第 424 回 核燃料施設等の新規制基準適合性に係る審査会合

京都大学臨界実験装置 (KUCA)

設置変更承認申請について

【実験物の異常等による反応度の付加に関する補正方針 (補足説明方針)】

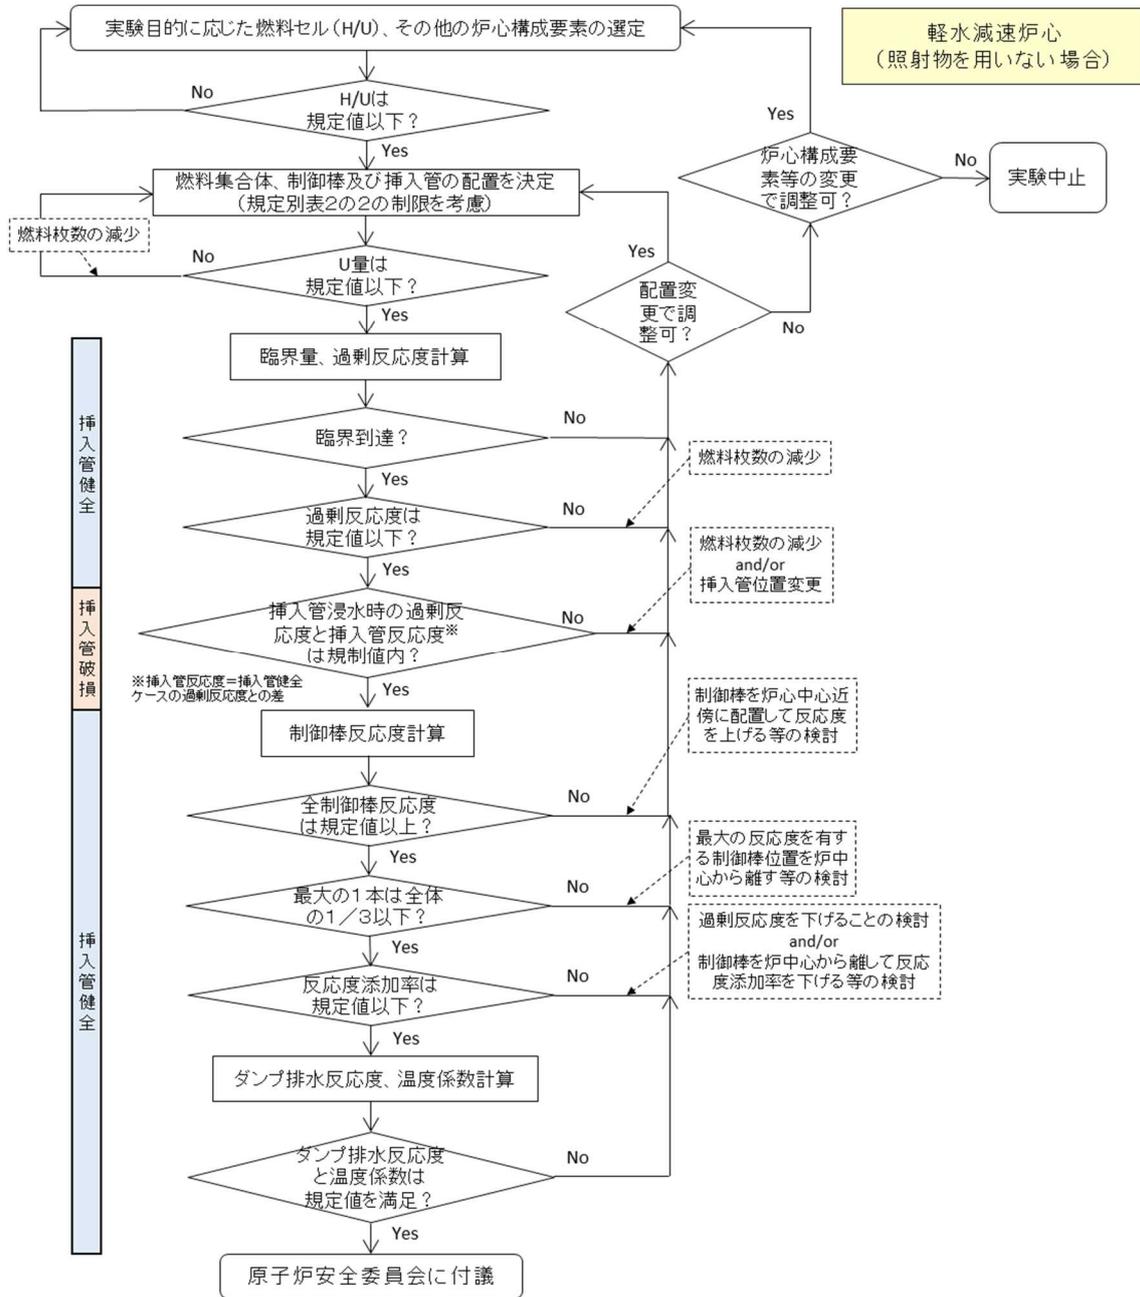
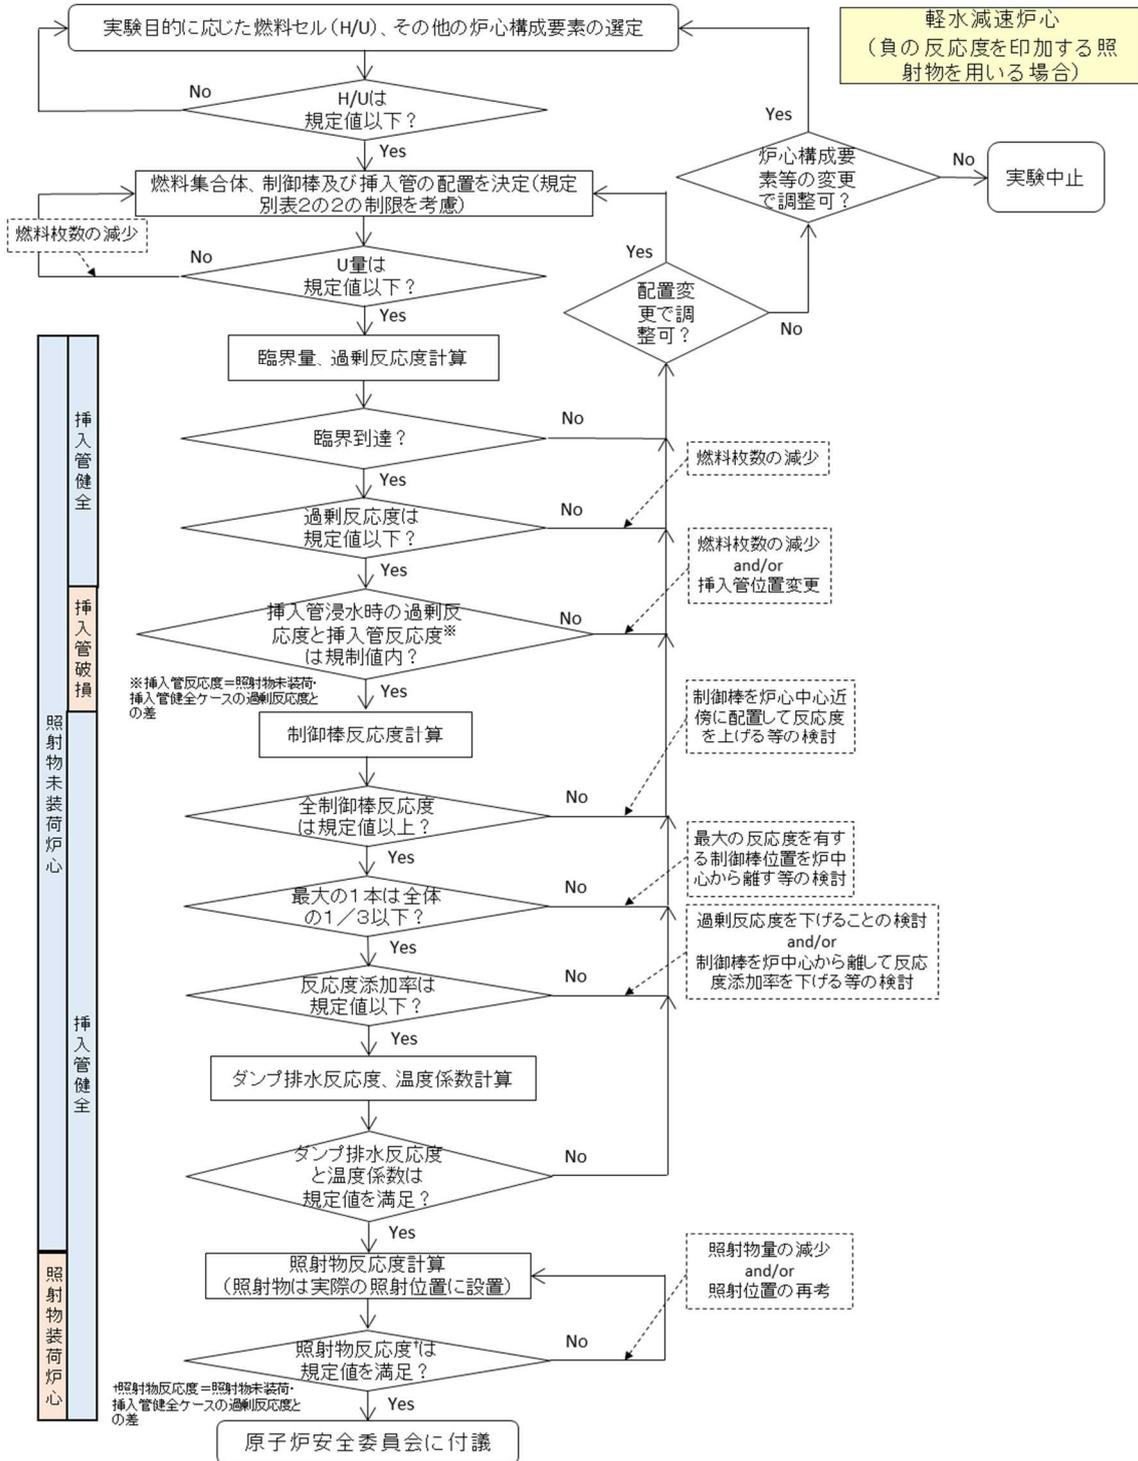
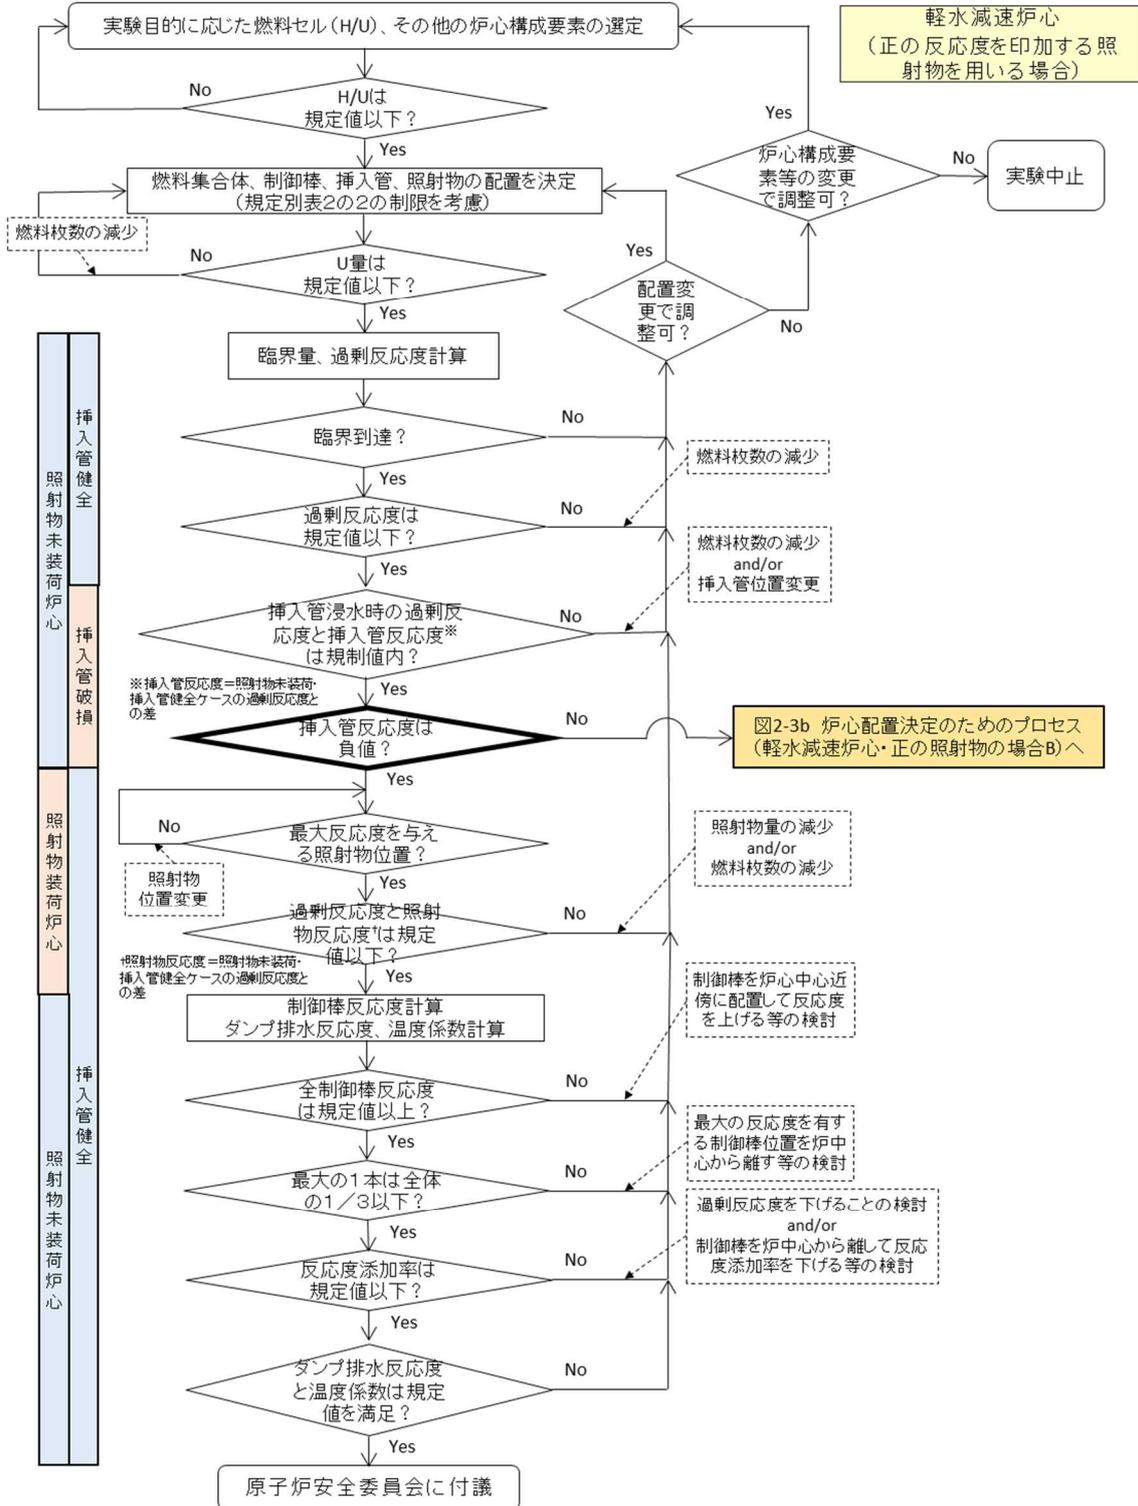
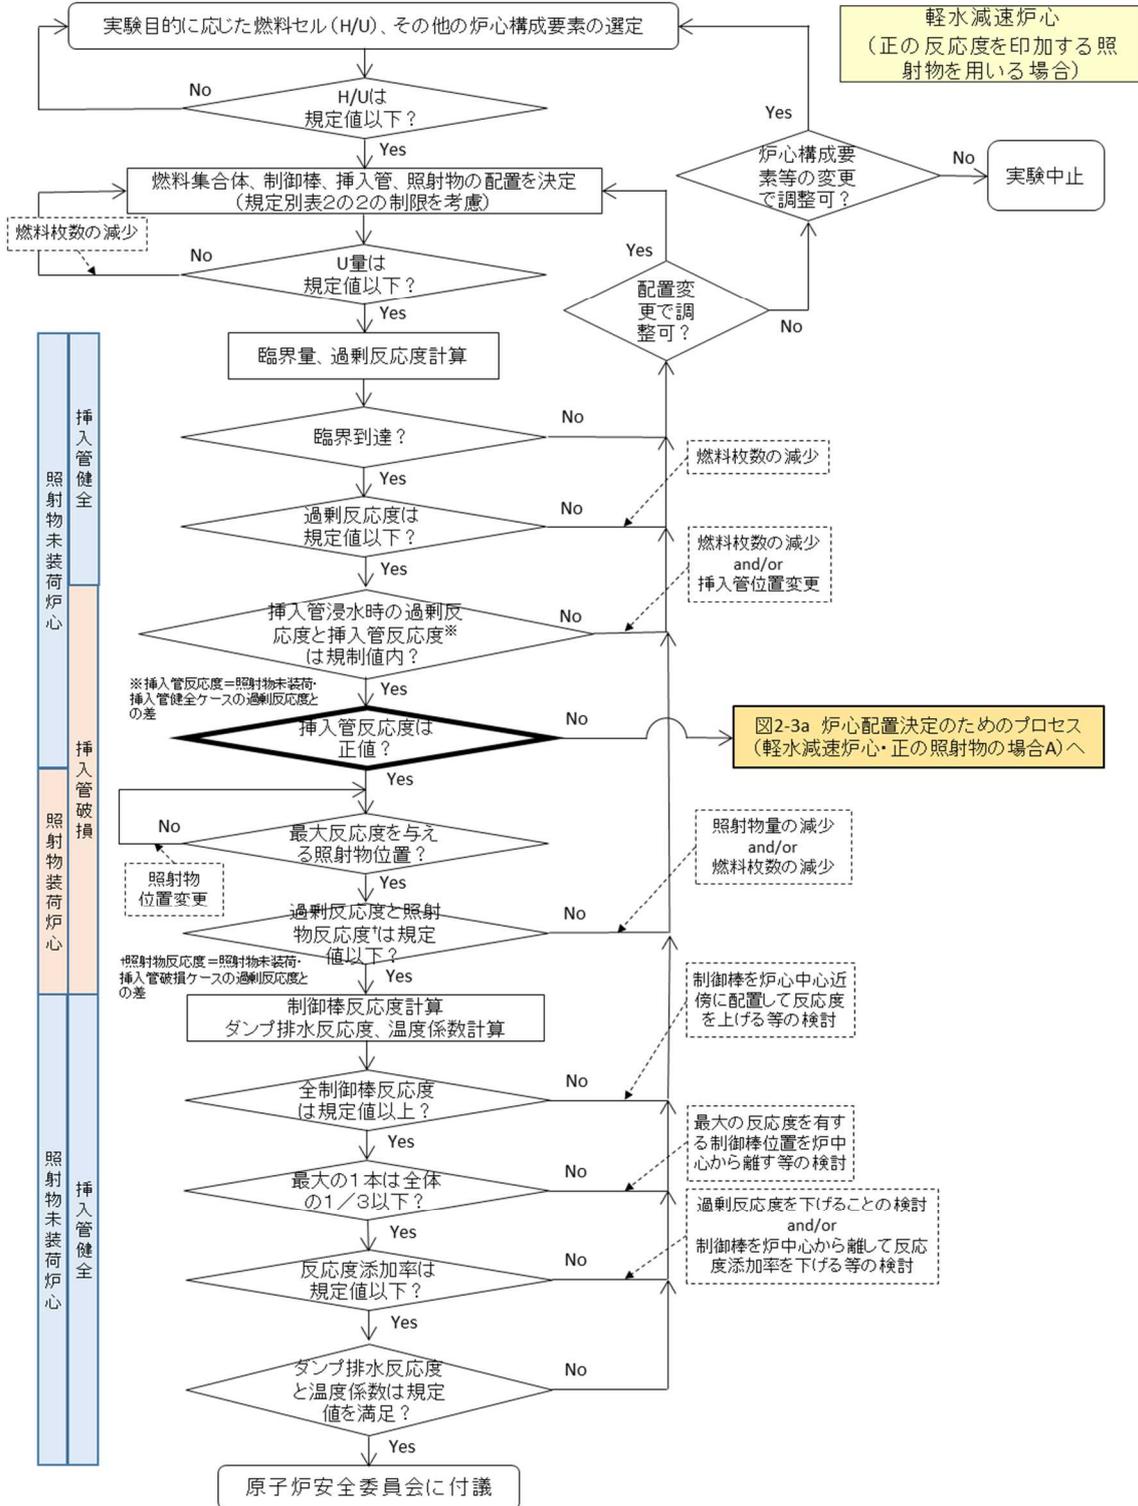
実験物を装荷する炉心を構成する場合の運転管理の方法について、運転前に行う解析項目（核的制限値）とその評価方法、運転時の測定項目について説明すること。
低濃縮燃料の追加に係る解析項目の追加項目についても追加方針を説明すること。

この保安規定に従い、新規の炉心にて実験を行う場合の手順は以下のようになる。なお、既に特性実験を終えた炉心については 3) の項目のみを行う。炉心検討のフローを図 1、図 2 に示す。実験前の反応度等については SRAC コードシステム、またはモンテカルロ計算コード（MVP、または MCNP）を用いた核計算により確認している（最近ではほとんどがモンテカルロ計算）。

以下、炉心検討のフローのうち、照射物の有無に挿入管破損有無が重畳するため、より複雑な軽水減速炉心の流れを説明する。

- 1) 低濃縮炉心において選択できる範囲より標準型燃料板の装填ピッチを選択する。
- 2) 燃料集合体、制御棒、挿入管を配置し、臨界調整を行い、挿入管健全ケースの過剰反応度を計算し、過剰反応度の制限を満たすことを確認する。
- 3) 挿入管破損ケースの過剰反応度を計算し、過剰反応度の制限を満たすことを確認する。また、破損前後の過剰反応度の差として挿入管反応度を求め、制限値内であることを確認する。
- 4) 挿入管健全ケースの制御棒の反応度を計算し、全反応度が制限を満たすことを確認する。
- 5) 挿入管健全ケースの最大反応度を持つ制御棒の反応度が「全反応度の1/3以下」であることを確認する。
- 6) 挿入管健全ケースの反応度添加率が規定値以下であることを確認する。
- 7) 挿入管健全ケースのダンプ排水反応度と温度係数が規定値を満足することを確認する。
- 8) 研究所原子炉安全委員会に付議する。

- 2) 燃料集合体、制御棒、挿入管を配置し、臨界調整を行い、照射物未装荷・挿入管健全ケースの過剰反応度を計算し、過剰反応度の制限を満たすことを確認する。
- 3) 照射物未装荷・挿入管破損ケースの過剰反応度を計算し、過剰反応度の制限を満たすことを確認する。また、破損前後の過剰反応度の差として挿入管反応度を求め、制限値内であることを確認する。
- 4) 照射物未装荷・挿入管健全ケースの制御棒の反応度を計算し、全反応度が制限を満たすことを確認する。
- 5) 照射物未装荷・挿入管健全ケースの最大反応度を持つ制御棒の反応度が「全反応度の1/3以下」であることを確認する。
- 6) 照射物未装荷・挿入管健全ケースの反応度添加率が規定値以下であることを確認する。
- 7) 照射物未装荷・挿入管健全ケースのダンプ排水反応度と温度係数が規定値を満足することを確認する。
- 8) 照射物を実際の照射位置に設置した照射物装荷・挿入管健全ケースの過剰反応度を求め、これと照射物未装荷・挿入管健全ケースの過剰反応度との差として照射物反応度を計算し、規定値内（負値）であることを確認する。
- 9) 研究所原子炉安全委員会に付議する。

- 1) 低濃縮炉心において選択できる範囲より標準型燃料板の装填ピッチを選択する。
- 2) 燃料集合体、制御棒、挿入管を配置し、臨界調整を行い、照射物未装荷・挿入管健全ケースの過剰反応度を計算し、過剰反応度の制限を満たすことを確認する。
- 3) 照射物未装荷・挿入管破損ケースの過剰反応度を計算し、過剰反応度の制限を満たすことを確認する。また、破損前後の過剰反応度の差として挿入管反応度を求め、制限値内（負値）であることを確認する。
- 4) 照射物装荷・挿入管健全ケースについて、照射物装荷位置を変えながら最大反応度を与える照射位置をサーベイする。
- 5) 照射物装荷・挿入管健全ケースについて、最大反応度を与える照射位置に照射物を装荷した場合の過剰反応度を計算し、過剰反応度の制限を満たすことを確認する。また、照射物未装荷・挿入管健全ケースの過剰反応度との差として照射物反応度を計算し、制限値内（正値）であることを確認する。
- 6) 照射物未装荷・挿入管健全ケースについて、制御棒の反応度を計算し、全反応度が制限を満たすことを確認する。
- 7) 照射物未装荷・挿入管健全ケースについて、最大反応度を持つ制御棒の反応度が「全反応度の1/3以下」であることを確認する。

- 1) 低濃縮炉心において選択できる範囲より標準型燃料板の装填ピッチを選択する。
- 2) 燃料集合体、制御棒、挿入管を配置し、臨界調整を行い、照射物未装荷・挿入管健全ケースの過剰反応度を計算し、過剰反応度の制限を満たすことを確認する。
- 3) 照射物未装荷・挿入管破損ケースの過剰反応度を計算し、過剰反応度の制限を満たすことを確認する。また、破損前後の過剰反応度の差として挿入管反応度を求め、制限値内（正值）であることを確認する。
- 4) 照射物装荷・挿入管破損ケースについて、照射物装荷位置を変えながら最大反応度を与える照射位置をサーベイする。
- 5) 照射物装荷・挿入管破損ケースについて、最大反応度を与える照射位置に照射物を装荷した場合の過剰反応度を計算し、過剰反応度の制限を満たすことを確認する。また、照射物未装荷・挿入管破損ケースの過剰反応度との差として照射物反応度を計算し、制限値内（正值）であることを確認する。
- 6) 照射物未装荷・挿入管健全ケースについて、制御棒の反応度を計算し、全反応度が制限を満たすことを確認する。
- 7) 照射物未装荷・挿入管健全ケースについて、最大反応度を持つ制御棒の反応度が「全反応度の1/3以下」であることを確認する。
- 8) 照射物未装荷・挿入管健全ケースについて、反応度添加率が規定値以下であることを確認する。
- 9) 照射物未装荷・挿入管健全ケースについて、ダンプ排水反応度と温度係数が規定値を満足することを確認する。
- 10) 研究所原子炉安全委員会に付議する。
